7項目の反映に伴う 保安規定の変更について (コメント回答)

(福島第二原子力発電所, 東通原子力発電所)

2020年12月2日
東京電力ホールディングス株式会社

別添2 重要なリスク情報への対応

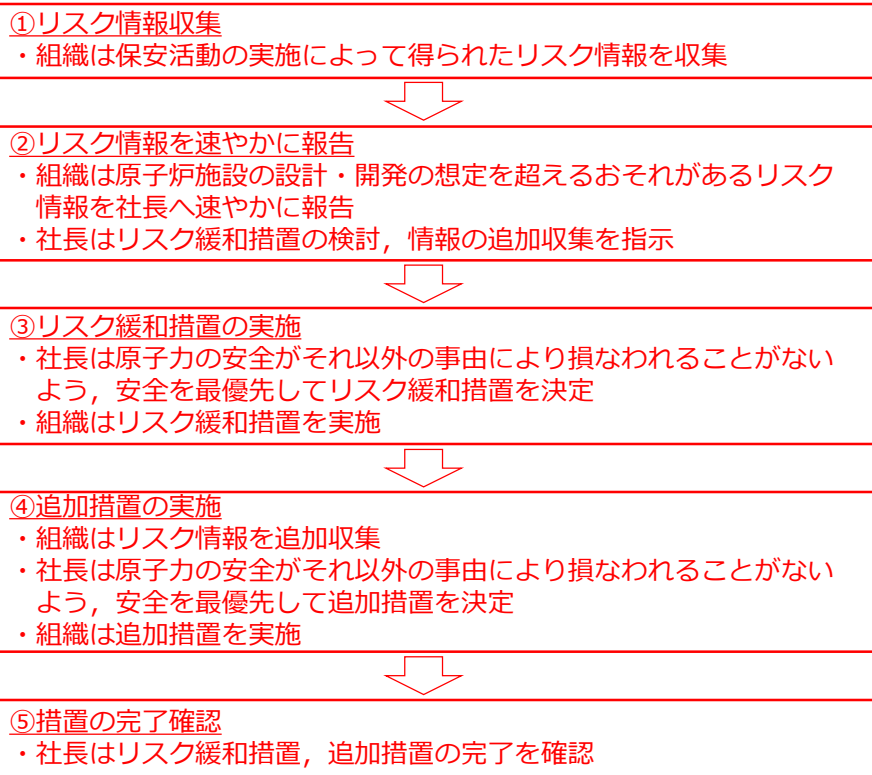
②東通のリスク管理体制について、燃料搬入前までは重要なリスクに対するフローを適用しないとの考えだが、燃料搬入前の段階でも設計の前提に影響を与えるような大きなリスクが確認された場合の当該リスクに対する対応について説明すること。

- 東通においても、柏崎刈羽と同様の保安規定条文とする。
- ただし、重要なリスク情報への対応については、附則にて適用関係を整理（16頁参照）し、それまでの間は通常のリスク管理活動を実施する。
- なお、通常のリスク管理活動においても、原子力リスク管理基本マニュアルに定める*とおり、影響度に応じて社長に報告する**

(施行期日)
 第1条
 この規定は、原子力規制委員会の認可を受けた日から10日以内に施行する。
 2. 重要なリスク情報への対応 (第3条5.4.2 (3) 及び7.2.3c)、第5条 (1)、第120条表120-3 2. (1) 並びに別添2) については、核燃料物質を発電所に搬入する前までは、なお従前の例による。
